Nr sprawy: 41/1132/2009

Temat: Odpowiedź na zapytanie nr 4 z dnia 04.09.2009 roku dotyczące postępowania przetargowego oznaczonego znakiem: 41/1132/2009 na dostawę układu chłodzenia i wentylacji rekonfigurowalnego symulatora robota prowadzonego w trybie przetargu nieograniczonego na podstawie Ustawy PZP.

Szkic pomieszczenia na poniższym rysunku.

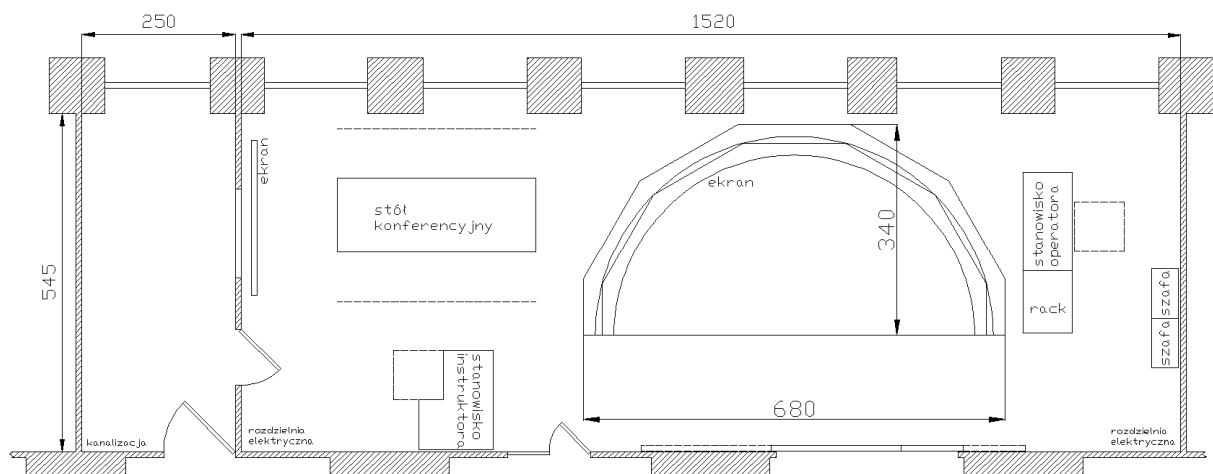
Proszę w formie szkicu lub opisu przedstawić klimatyzowane pomieszczenie (wymiary) wraz z lokalizacją rozdzielni elektrycznej do zasilania klimatyzatorów (orientacyjna długość przyłącza elektrycznego między rozdzielnią a skraplaczem), lokalizacją punktu podłączenia skroplin do kanalizacji (orientacyjna długość instalacji odpływu skroplin) oraz akceptowana lokalizacja skraplaczy z podaniem orientacyjnej długości linii freonowej

Czy w pomieszczeniu jest strop podwieszony i jakiej konstrukcji?

W Specyfikacji Istotnych Warunków Zamówienia w załączniku nr 4 podano długości linii freonowych:

- pomieszczenie główne symulatora robota: minimum 30 metrów,
- pomieszczenie techniczne symulatora robota: minimum 22 metry.

Brak stropu podwieszonego, konstrukcja stropu Ackermana.
